No	頁	質問	回答
1	8	戸建て住宅の居室の屋根に設けるトップライトについて、トップライトを開閉式とすることは可能か。	可能である。
2	20	図の②の場合は、妻面も屋内側防火被覆が必要と思われるが、①の場合においても妻面の被覆は必要か。	①の妻面が②のように外壁面によって遮られている仕様であれば屋内側防火被覆は必要である。
3	31	1 行目の「廊下に面する窓・・・」には、E V の昇降路の出入口戸に設ける防犯窓もこれに該当するのか。	該当しない。この出入口戸（防犯窓を含む）は、特定防火設備にしなければならない。
4	31	解説 4 行目の「開放廊下といえども防火・防煙上支障がある場合」とは、具体的にどのようなことを想定しているのか。	たとえば、開放廊下に面する引違窓が開け放しの場合、防火・防煙上支障がある。一方、P79②の外倒し窓が高所にある場合は、開け放しの場合でも防火・防煙上支障がないと考えられる。また廊下の幅が法規制以上に確保され、窓から火煙が噴出した場合でも廊下の避難に支障がない場合なども想定される。
5	34	非常用昇降機の乗降ロビーの排煙を外気に向かって開くことのできる窓で確保した場合、この窓は延焼のおそれのある部分に設置することはできるか。	できるだけ延焼のおそれのある部分以外の部分に設置することが望ましい。
6	39	①の「風道は、不燃材料で造ることとし、令第 112 条第 16 項に準ずる構造のダンパーを設けること」とあるが、「この風道には機械排煙の風道が含まれる」と解してよいか。	含ないものとして扱う。
7	42	「直通階段の要件」の本文 2 行目に「階段の途中に扉があるなど・・・直通階段に該当しない」とあるが、階段の踊り場に常時閉鎖で感知器連動開放扉を設置し、階段の有効幅員以上の通路幅を確保した場合は、避難上支障が無いので、直通階段と判断してよいか。	感知器連動開放扉であっても、非常（避難）時に必ず開放されている保証はなく避難上支障が無いとはいえないので、設置できないものとする。

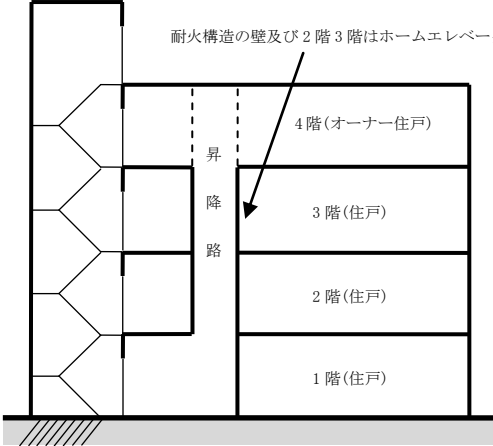
12	93	<p>ハに「廊下部分は避難経路であり・・・」とあるが、平 12 建告第 1411 号の屋外への出口と令第 125 条の屋外への出口は同じでなくてもよいのか。避難経路を別々で考えてよいか。</p> <p>その場合、平 12 建告第 1411 号の屋外への出口からは、令第 125 条の屋外への出口とは法文上は違うため令第 128 条の適用がなく、道路まで 1.5m の敷地内通路の設置の必要がない場合もあると考えてよいか。</p>	<p>避難経路を別々に考えてよい。</p> <p>従って、平 12 建告第 1411 号の屋外への出口から令第 128 条の敷地内通路が不要の場合もある。</p>
13	95	<p>4 m 以上の通路が 2 面ある場合は、両方に非常用進入口が必要か。</p> <p>また、植栽等があっても、ここでいう 4 m 通路とみなせるのか。</p>	<p>両方とも必要である。なお植栽等の障害がある場合は各申請先(消防機関含む)に相談されたい。</p>
14	100	<p>②四行目に「・通路部分は、屋内部分と耐火構造の壁・床及び常時閉鎖式の防火設備で区画し、・・・」とあり、開口部は常時閉鎖式とすることとなっているが、壁と一体となったメールボックス(ピロティ側から入れ、室内側から取り出すタイプ)がある場合は煙感知器連動の防火設備(ex.シャッター)でもよいか。</p> <p>また、換気の開口部の処理は如何にすべきか。</p>	<p>貴見のとおりである。</p> <p>なお、換気については外壁貫通部に防火ダンパーを設け、かつ、ダクトを板厚 0.8mm 以上の鉄製とし、吹出口を通路上空部の外壁面より突出することなども考えられる。</p>
15	100	<p>令第 125 条の屋外への出口について、床面積に算入されないピロティの先端(下図の②)を出口と考えてよいか。</p> <p>なお、①はピロティへの出口であり建具がある。</p> <div data-bbox="427 1473 871 1724" data-label="Diagram"> </div> <p style="text-align: center;">立面図</p>	<p>①が出口である。</p>
